1.1	CONCEPTO TÉCNICO No. CT:	5576
1.2	ÁREA:	TÉCNICA Y DE GESTIÓN
1.3	COORDINACIÓN:	INVESTIGACIÓN Y DESARROLLO
1.4	REFERENCIA CRUZADA RADICADO FOPAE:	2009ER8573
1.5	RESPUESTA OFICIAL No. RO:	37136

2.1	SOLICITANTE:	LUIS FERNANDO BALLESTEROS CURADURÍA URBANA No. 2
2.2	PROYECTO:	PARQUE DE LOS ROSALES
2.3	LOCALIDAD:	2 CHAPINERO
2.4	UPZ:	90 PARDO RUBIO
2.5	BARRIO O SECTOR CATASTRAL:	GRANADA
2.6	DIRECCIÓN:	CARRERA 2B No. 69A-32
2.7	CHIP:	AAA0089ODJH
2.8	FECHA DE EMISIÓN:	17 DE JULIO DE 2009
2.9	EJECUTOR DEL ESTUDIO:	ESPINOSA Y RESTREPO

El presente concepto técnico corresponde a la **primera revisión** realizada por la Dirección de Prevención y Atención de Emergencias, del informe "Análisis de Microzonificación Local para su Proyecto Parque de Los Rosales a Construirse en la Carrera 2B No. 69A-32 de Bogotá" elaborado por el Ing. Carlos Restrepo, a construirse en el predio ubicado en la Carrera 2B No. 69A-32 de Bogotá. El cual fue radicado el 26 de Junio de 2009 mediante oficio 2009ER8573, por el Arq. Álvaro Ardila Cortés de la Curaduría Urbana No. 2 en cumplimiento a lo estipulado en el Decreto 193 de 2006.

Figura 1. Localización del Proyecto Parque de Los Rosales.

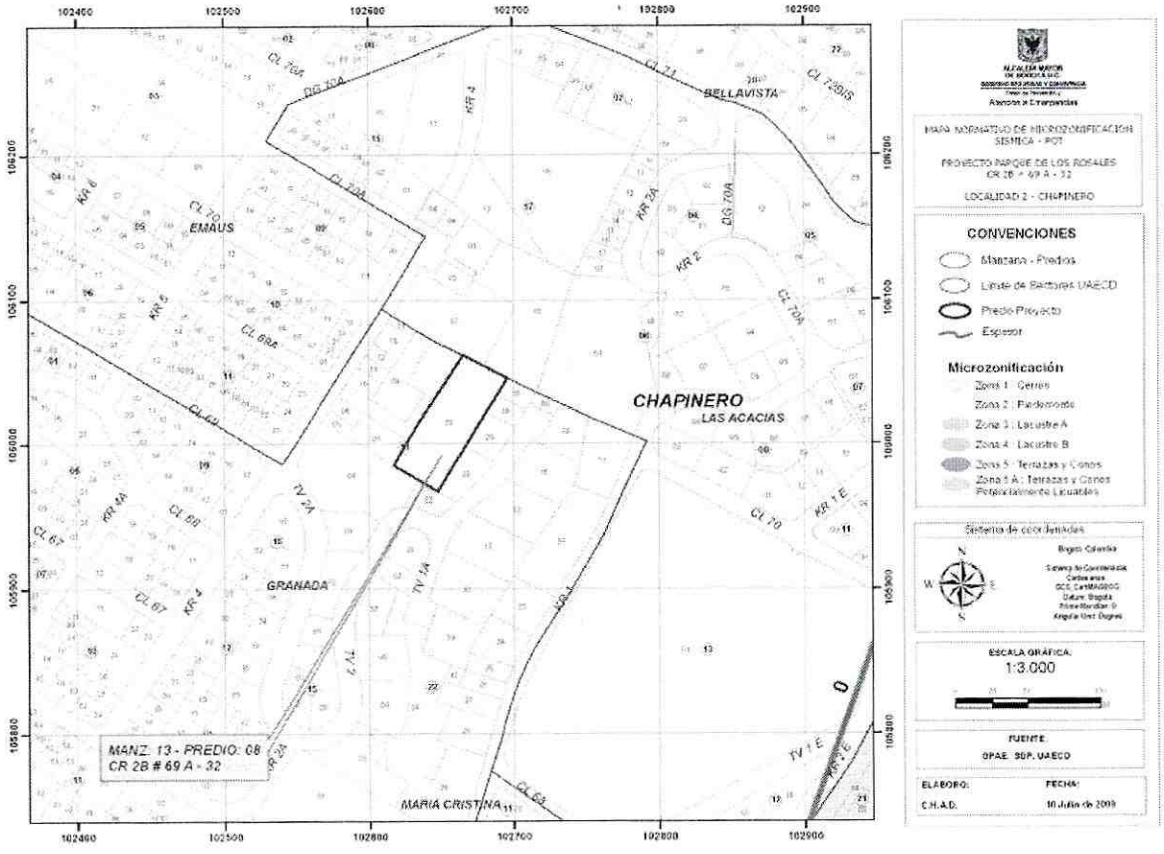
En el numeral 1 del informe, se indica que el sitio del proyecto se encuentra localizado en la Zona 2 – Piedemonte según el Decreto 193 de 2006, lo cual es consistente con la localización presentada en la Figura 1 del presente concepto.
